710 - INSP
 ISO/IEC 17020
 Origineel verslag

Verkoop [Afd 8.4.2]

Verslagnummer: 5/20082024/37248/1/1

Inspectie adres: Noordenstraat 25, 3590 Diepenbeek (België)
 De fundering dateert van: Voor 1 oktober 1981
 Type: Verkoop [Afd 8.4.2]

Elektrisch bord

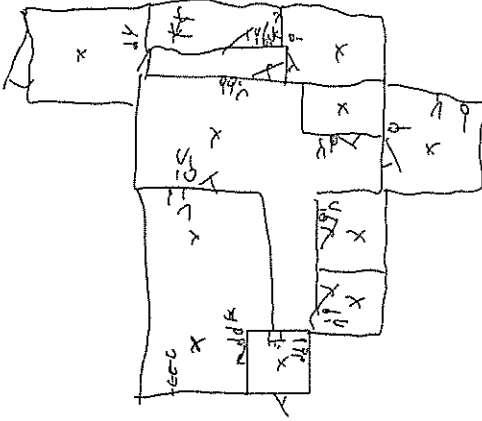
- De elektrische installatie is niet verwezenlijkt met elektrisch materiaal volgens en naar de regels van goed vakmanschap. - Afd 1.4.1; Afd 1.4.2; Afd 5.2.6

- De aardingsonderbreker is niet conform of afwezig. - oAfd 5.4.3.5
- Aansluitingen en samenvoegingen, verbindingen of aftakkingen van kabels werden niet uitgevoerd in overeenstemming met de regels van de kunst. - oAfd 5.1.1.2; Afd 1.4.1; Afd 1.4.2; Afd 5.2.6

- Geleiders van het type VOB zijn niet in een buis geplaatst en/of zoals het zou moeten. - oAfd 5.2.9.3
- De houders van de penautomaten zijn niet uitgerust met een kaliberstuk. - oAfd 5.3.5.5.a

- Een of meerdere stopcontacten zijn niet van kinderbeveiliging voorzien. - oAfd 5.2.7; Afd 8.2.2
- Het gebruik van kabels van het type VTMB, VTLB en/of VTLmB is verboden in de vaste installatie. - Hfdstk 2.7; Afd 5.2.7; Afd 5.2.9

- De legwijze van kabels van het type VGVB zoals vastgesteld is niet toegelaten. - Hfdstk 2.7; Afd 5.2.7; Afd 5.2.9
- De installatie is niet aangevuld met een differentieelstroombeschermingsinrichting met hoge of zeer hoge gevoeligheid. - oAfd 4.2.4.3

- Hoofddifferentieelstroombeschermingsinrichting is niet aanwezig. - oAfd 4.2.4.3
- De beschermingsgraad van de ruimte moet ten minste IPXX-D zijn voor ruimtes publiek toegankelijk en IPXX-B voor gewone ruimtes. - oAfd 4.2.2.3

- De kringen, de onderbrekingstoestellen en/of de beschermingstoestellen zijn niet duidelijk en zichtbaar gekenmerkt. - Afd 3.1.3
- De aarding is niet conform. - oAfd 4.2.3.2; oAfd 4.2.4.3; Afd 5.4.2

- Het eendraadsschema en situatieplan zijn niet aanwezig. - oAfd 3.1.2.1
- De kring(en) die stopcontacten bevatten zonder aarding zijn niet beschermd door een differentieelstroombeschermingsinrichting met een hoge of zeer hoge gevoeligheid. - oAfd 8.2.1

- De controle van een/meerdere foutlussen is niet afdoende. - oAfd 6.5.7.2.b.4.d; oAfd 6.4.6.4.b.4
- De continuïteit van de PE, de stationaire toestellen klasse 1 en/of de equipotentiale verbindingen is niet verwezenlijkt. - oAfd 4.2.4.3
